国際宇宙ステーションの日本の実験棟  
「きぼう」(JEM)の実験装置  
(温度勾配炉ラック、多目的実験ラック)  
に係る安全評価について

質問に対する回答

平成22年12月20日

本資料は、平成22年12月3日（金）に開催された第7回安全部会における 国際宇宙ステーションの日本実験棟「きぼう」（JEM）実験装置（温度勾配炉ラック、多目的実験ラック）の説明に対する構成員からの質問に対し、独立行政法人宇宙航空研究開発機構（JAXA）の回答をまとめたものである。

【資料の該当箇所】 安全 7-1-3 7 ページ

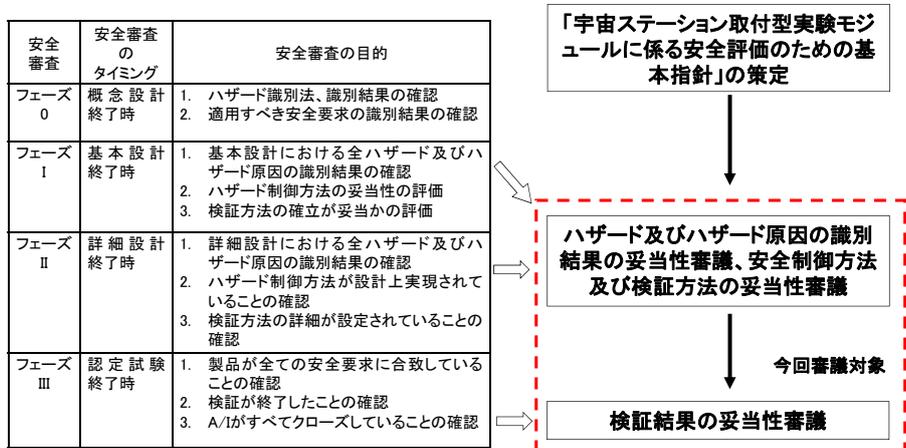
しかし安全 7-1-3 の P7 では今回の審議対象はフェーズ II/III としていて、宇宙開発委員会の要求にこたえてはいない。また、同図でフェーズ 0/I から右方向へ出ている ⇒ で宇宙開発委員会の作業内容が何を云おうとしているのかははっきりしない。搭載実験装置であることから、安全審査はまとめて一度に報告しても問題ないが、報告は今回のように限った内容では、不十分である。

- 上記(1)の項目のうち、安全確保の考え方、安全審査プロセスについては全フェーズ共通のプロセスです。ご説明が不足していた課題の抽出方法については質問番号 2 への回答を参照ください。また、課題抽出を審議していただく中で、検討内容の記述が抜けていた「人の操作による破壊ハザード」については、質問番号 9 への回答のとおり修正いたしました。
- 課題抽出については、御指摘のとおりフェーズ 0/I で行われる作業です。温度勾配炉ラック及び多目的実験ラックのフェーズ 0/I 審査においても、FTA (Fault Tree Analysis: 故障の木解析)、FMEA (Failure Mode and Effect Analysis)、2FTマトリクス及びISS標準ハザードレポート等を用いて網羅的にハザードを抽出し、安全審査において抜けのないことを確認しています
- なお、p. 7 の図表については、以下の通り修正いたします。

# 安全設計の流れ

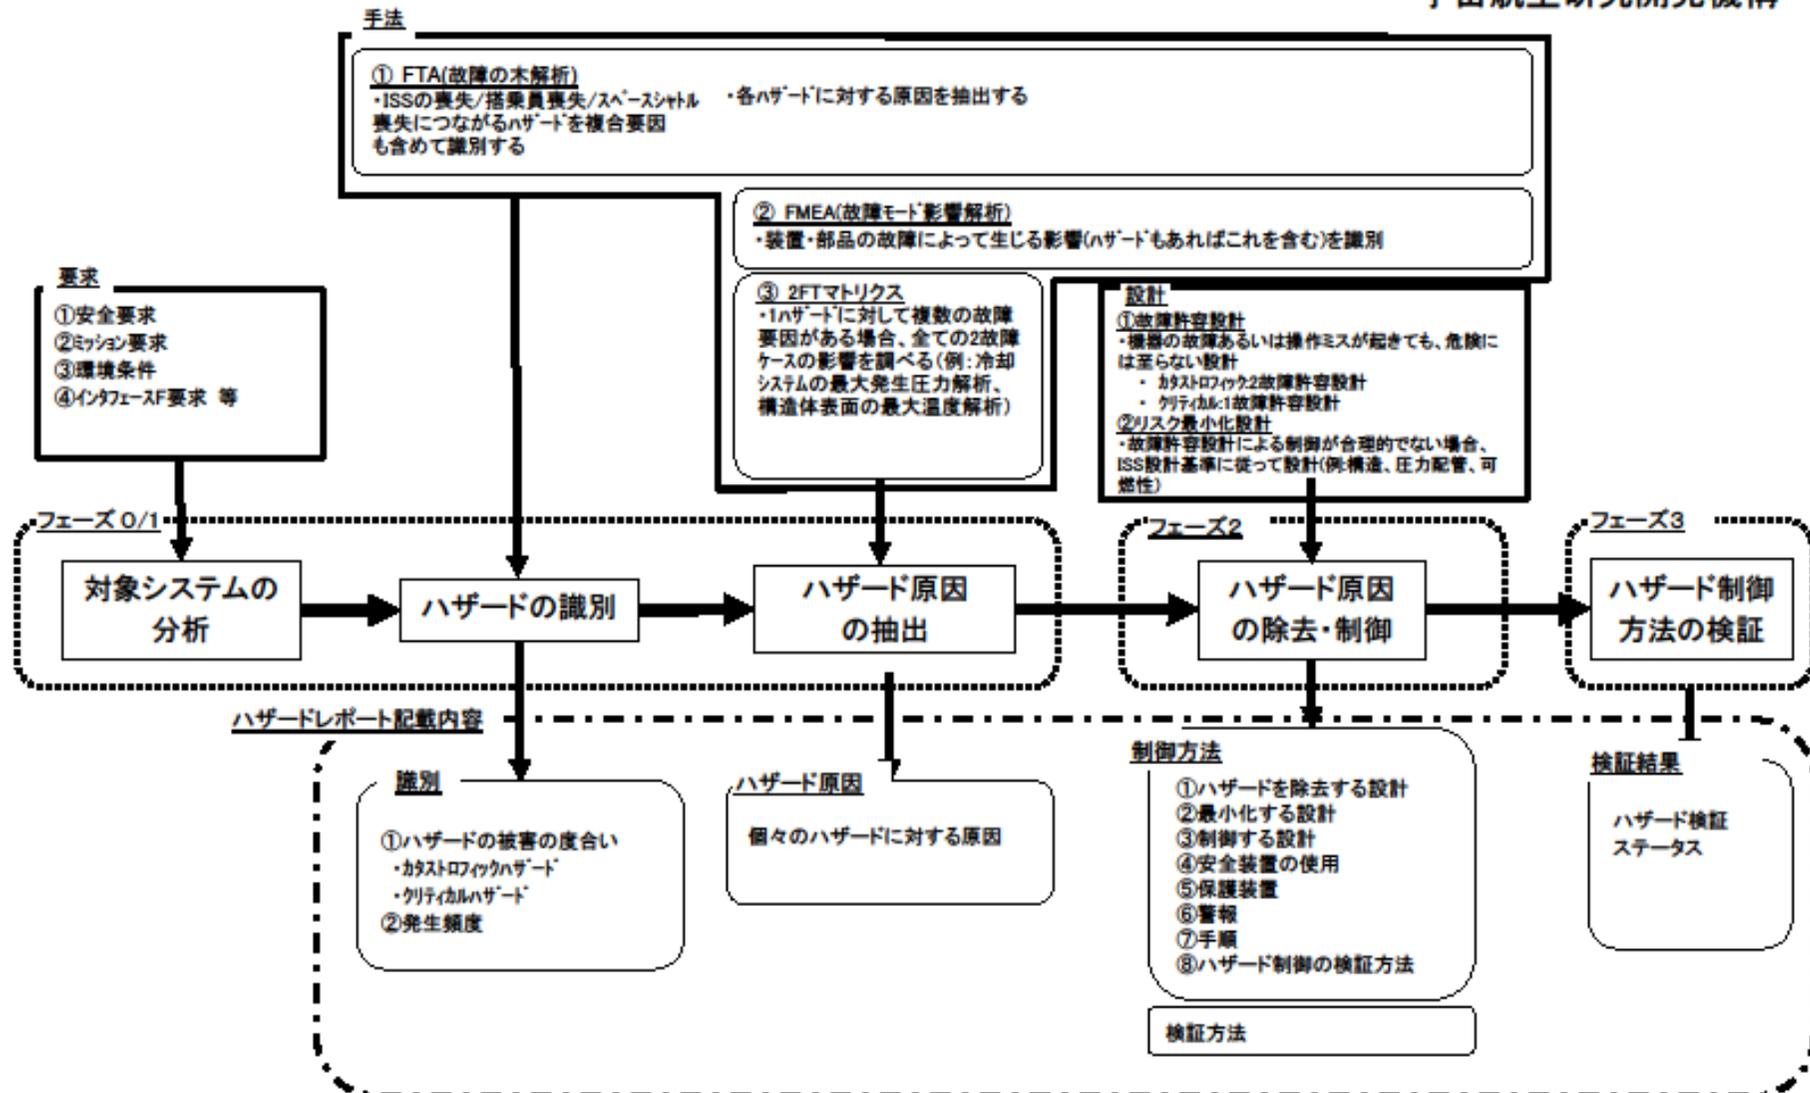
- ・安全解析は、直接あるいは間接的に～手法である。
  - ・安全解析では、FTA等を用いて～検証する。
- の文章を見直し、考え方を整理して示す。

P6の内容下記の通り修正いたします。

- ・安全解析は、直接あるいは間接的に搭乗員に被害を与えるハザードを考慮し、対策をとることで、搭乗員の死傷を未然に防止する安全設計及び安全対策の前提となるプロセスである。
- ・安全解析では、FTA (Fault Tree Analysis : 故障の木解析)、FMEA (Failure Mode and Effect Analysis)、2FTマトリクス及びISS標準ハザードレポート等を用いてハザードを網羅的に識別し、それらの原因を抽出して、それぞれに制御方法を設定し、制御方法の妥当性を検証する。

なお、安全解析を含め安全設計の流れについては平成20年第2回安全部会にて報告させていただきました資料をご参照ください。

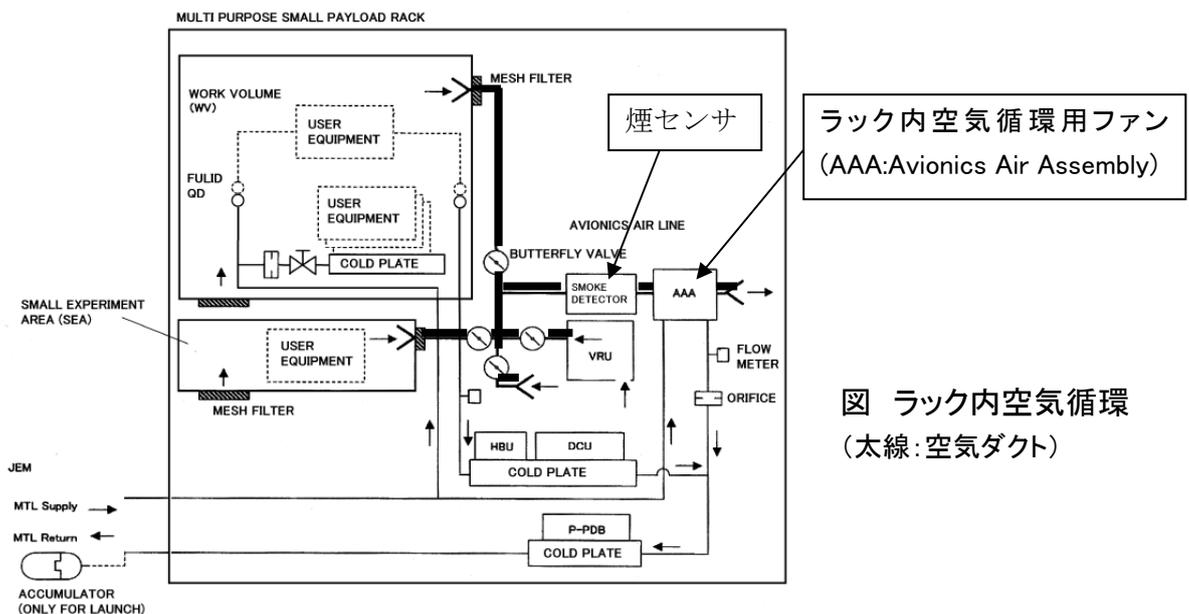
運用中に過熱や発煙が発生した場合、電力の供給を遮断するとパンフレットにあり、過熱についてはサーモスタットの機能試験で確認したとあるが、発煙についてはどのような制御で、その検証結果はどうだったのか？

- 多目的実験ラックは煙センサを有しており、当該センサで発煙を検知します。
- ラック内の空気は、ラック内空気循環用ファンにより循環していますが、煙センサは、ラック内空気循環用ファンの吸引孔近くのダクト内に設置され、ラック内の発煙を検知します。(下図参照)
- 当該センサは、国際宇宙ステーションで共通的に使用されている機器であり、温度勾配炉ラックや軌道上の実験ラック（細胞実験ラック、流体実験ラック）にも搭載しています。
- 当該センサで発煙を検知した場合、自動できぼうの電力分配器が遮断され、多目的実験ラックへの給電は自動で遮断されます。
- なお、燃焼実験チャンバー内の空気はチャンバー内に密封されるため、煙センサで検知することはできません。そのため、燃焼実験チャンバー内は試料ごとに決まっている可燃限界酸素濃度以下の窒素雰囲気とし、燃焼実験チャンバー内で発生したとしても鎮火するようにしています。

- 「きぼう」とのインタフェース検証
  - (1) 「きぼう」の打ち上げ前に、温度勾配炉ラックと細胞ラックを「きぼう」に取付け組合せ試験を実施しましたが、ラックからの煙検知信号を「きぼう」が受信できること、また「きぼう」の煙検知レベルを変更することにより当該ラックの煙検知信号に基づき煙検知することを確認しました。
  - (2) 「きぼう」は、煙検知したとき、当該ラックへの電源を遮断することを、「きぼう」単体で確認済みです。
  - (3) これらの組み合わせで、実験ラックが煙検知した場合、ラックへの電源供給が自動で遮断されることを検証しました。
- 煙検知機能
  - (1) 煙検知機能は、煙センサ単体で確認済みです。
  - (2) 多目的実験ラックの煙センサは、温度勾配炉ラック等と同じですので「きぼう」とのインタフェースは上記のとおり確認済みです。
  - (3) 多目的実験ラックの機能試験で、煙センサのテレメトリを確認し機能上の問題がないことを確認済みです。
- ラックの各区域の空気流量が、規定通り（ワークボリューム 61kg/hr 以上、小規模実験エリア 24.4kg/hr 以上）、配分されていることを確認しました。

図 安全 7-1-3-1

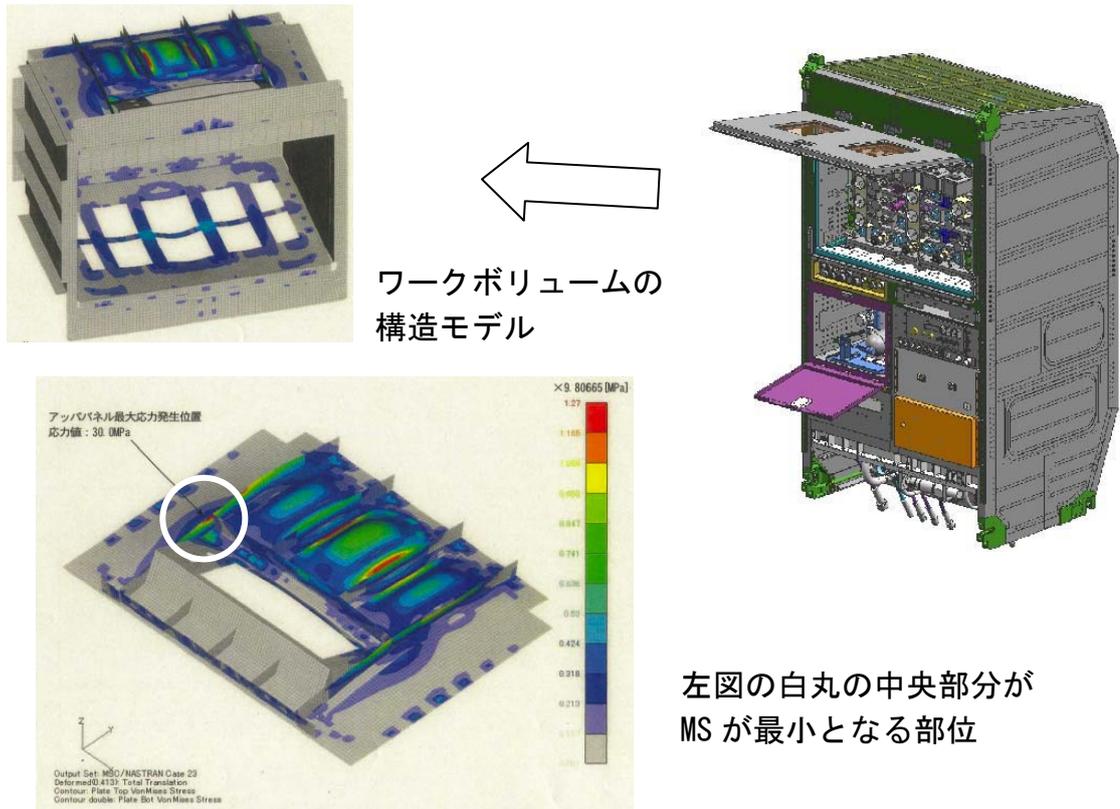
重量物の取扱いの安全設計・安全検証について示す。

- 仮に燃焼実験チャンバがワークボリュームと接触した場合を想定した場合でも、クルーが発生し得る力は、高々50[lbs] (=22.7[kgf]=224[N]) (LMT) (出典 SSP50005 ISS Flight Crew Integration Standard)となります。これに対しワークボリュームはもともとCCE押付機構により壁面で力を受ける構造となっており、1578 [N] の力(クルー操作荷重の約7倍)を受けた場合でも、降伏荷重時で最小 M.S は  $MSy = 8.0$ 、終極荷重時で最小 M.S が  $MSu = 6.2$  と、十分な強度が確保されていることを構造解析により確認しております。

次頁の添付図 安全 7-1-3-1 参照。

また、前述したように燃焼実験チャンバーとワークボリュームのクリアランスが20mm程度であるため、CCEのコーナーがワークボリューム壁面に集中荷重が掛かるような

角度で当たることはなく、ワークボリューム内壁が損傷する可能性は十分低いと考えております。
